Audi A4 / A4 allroad / S4 / RS 4 / A5 / S6 / A8 / S8 / Q7 ダッシュパネルインサートのプログラム改修

リコール届出番号	外-3214	リコール届出日	2021年5月18日
基準不適合状態にあると認める構造、装置又は性能の状況及びその原因	ダッシュパネルインサートにおいて、コントロールユニットのプログラムが不適切なため、シートベルト非着用時、シートベルト警告灯が1回あるいは短時間のみしか点灯せず、警告音も1回しか鳴らないおそれがあります。		
改善措置の内容	全車両、ダッシュパネルインサートのコントロールユニットのプログラムを対策プログラムに書き換えます。

不具合発生箇所

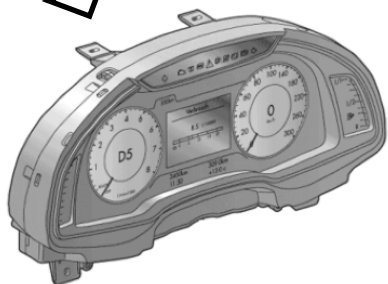
ダッシュパネルインサート

シートベルト警告灯

注： は、プログラムを更新する部品を示す。
